## UNIONE MONTANA dei COMUNI del MUGELLO

Oggetto: CICLOVIA DELLA SIEVE - ITINERARIO DEI 3 LAGHI.  
Conferenza dei Servizi ex art.14 - comma 2 - L.241/1990 e s.m.i.  
Verifica completezza formale della documentazione. COMUNICAZIONI.

**OGGETTO: Ciclovía della Sieve – Itinerario dei 3 laghi. Convocazione conferenza dei servizi ex art. 14, c. 2, L. 241/90 e ss.mm.ii. – Richiesta di integrazioni.**

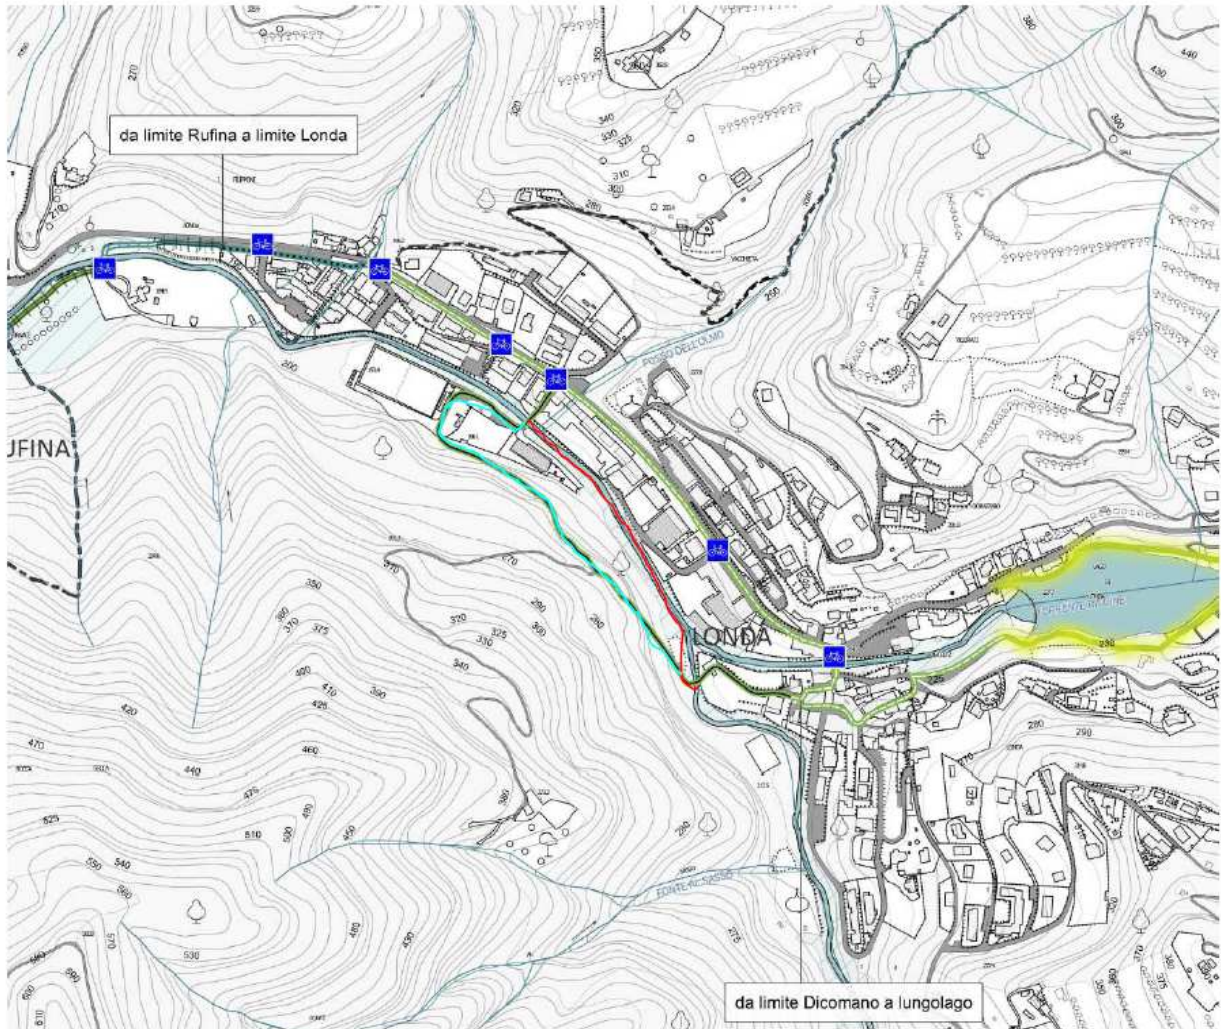
. *proposta di traslazione del tracciato (parallelamente a quello progettato) in adiacenza al torrente Moscia (allegato 1)*

1-Il tratto proposto evidenziato in colore turchese (vedi planimetria allegata) si ritiene a parere di questa Amministrazione che venga traslato verso valle in adiacenza del torrente Moscia (tratto evidenziato in rosso nella planimetria allegata) al fine di migliorarne la fruibilità ed il contesto ambientale, il tutto fatti salvi ulteriori approfondimenti e verifiche da effettuarsi in sede di progettazione esecutiva;
